Avis délibéré de l’Autorité environnementale sur le parc photovoltaïque de Vallées-en- Champagne, sur les communes de Dormans et Vallées-en-Champagne (02 - 51)

n°Ae : 2019-68

Avis délibéré n° 2019-68 adopté lors de la séance du 11 septembre 2019

Figure 2 : Plan du projet (source : dossier) Les mentions PTR 1 et 2 en violet correspondent aux postes de transformation, et la mention POL, en orange au nord-ouest, correspond au poste de livraison.

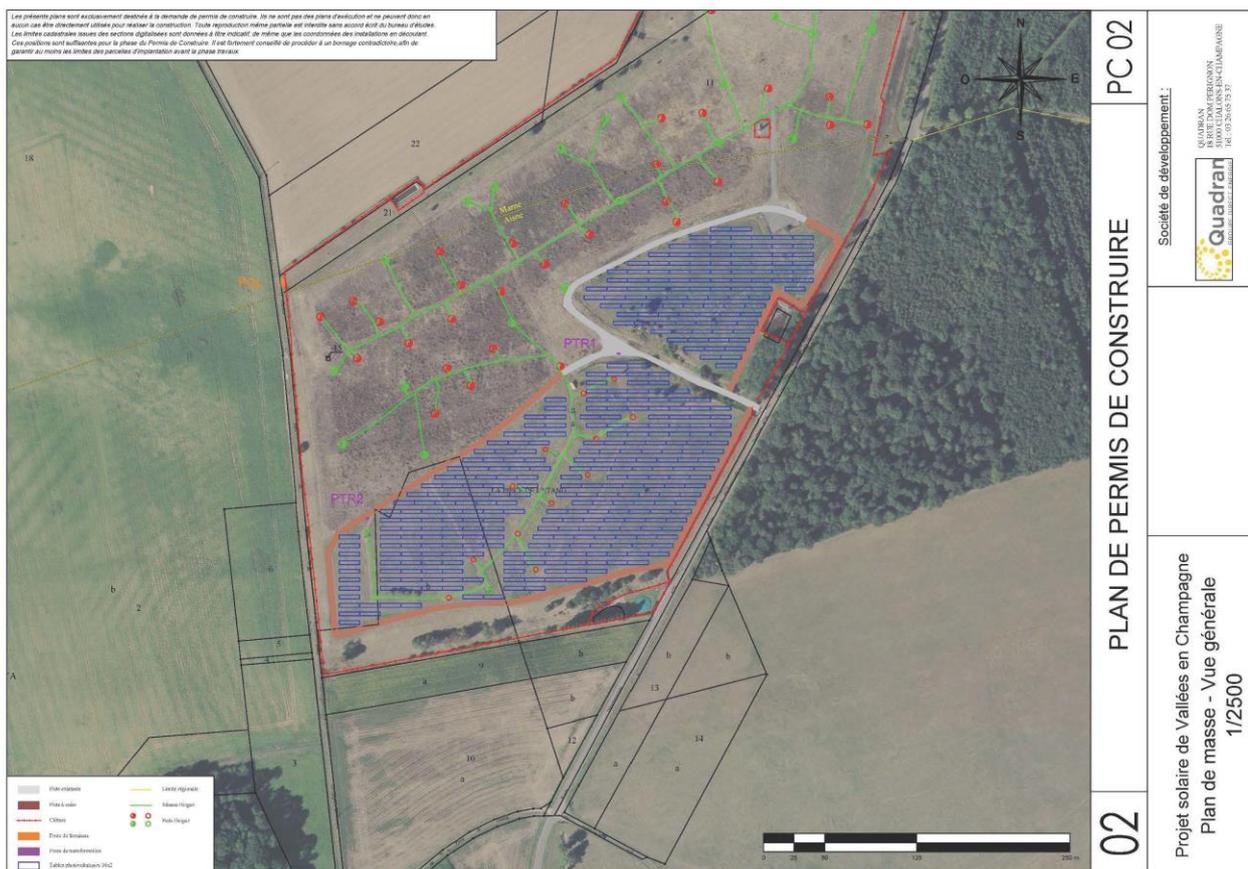
Certaines rangées sont également interrompues afin de permettre de maintenir un accès aux puits de biogaz, dans le cadre du suivi de l'ISDND (Cf. figure 2 et § 2.1).
